Stadt Aalen
 Stadtplanungsamt
 61-621.417: 69-01/3 Ve/Mi

5. Abwägung

**Zum Bebauungsplan „Steine“, im Planbereich 69-01, Plan Nr. 69-01/3 in Aalen-Fachsenfeld und Satzung über örtliche Bauvorschriften für das Plangebiet, Plan Nr. 69-01/3 sowie 112. FNP-Änderung im Bereich „Steine“ in Aalen-Fachsenfeld
 Stellungnahmen aus der frühzeitigen Beteiligung vom 15.06.2023 bis 14.07.2023
 Ergebnis der Prüfung – Abwägungsvorschläge**

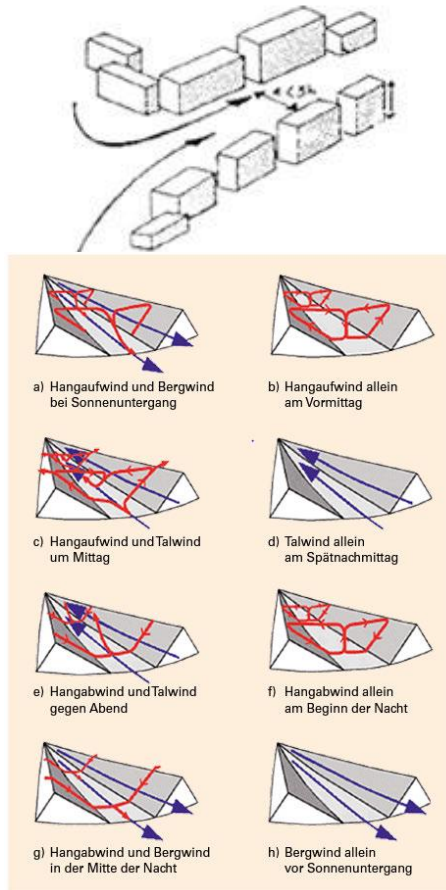
• Was hat diese Art der Bebauung mit dem Ortsbild von Fachsenfeld noch gemeinsam?	Im Baugebiet „Steine“ sind verschiedene Gebäudetypologien vorgesehen, welche durch geeignete Festsetzung und Grundstückszuschnitte ein attraktives Wohnumfeld gewährleisten. Bei der Überarbeitung des städtebaulichen Konzeptes, welches dem Bebauungsplan-Entwurf zugrunde liegt, wurde hierauf besonders Wert gelegt.
